改善箇所説明図

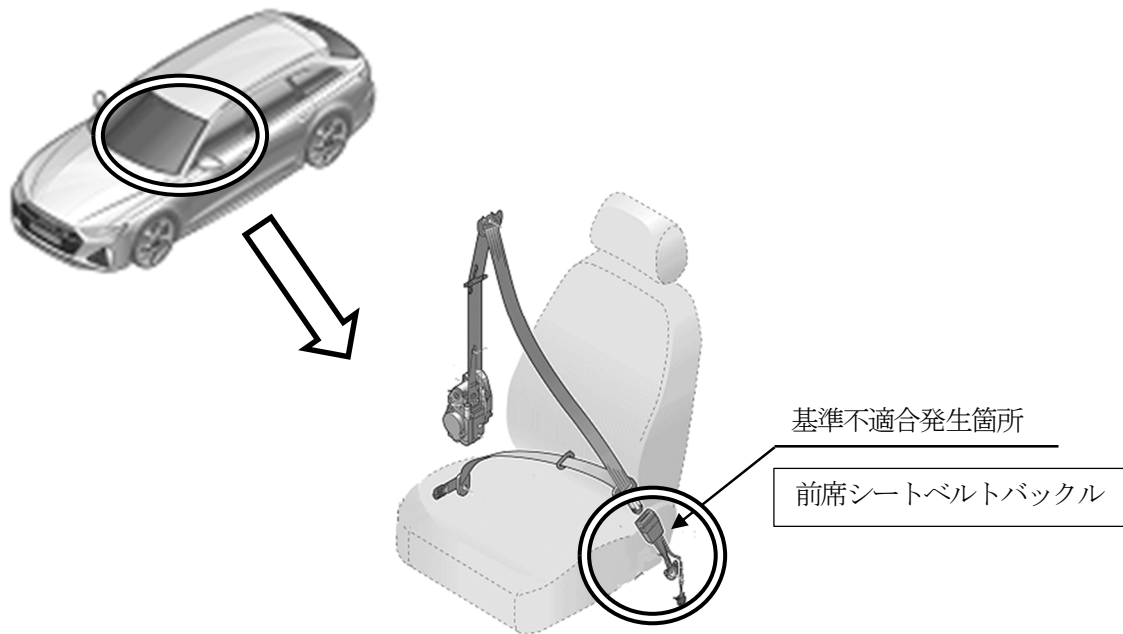
前席シートベルトバックルにおいて、組立工程が不適切なため、バックル内部構成部品のリベットが組み付けられていないものがある。そのため、車両衝突時に前席シートベルトによる乗員保護性能を確保できないおそれがある。

全車両、前席シートベルトバックルを良品に交換する。

識別：「692K」と記入したキャンペーンステッカーをラゲッジルームのパネル部に貼付する。
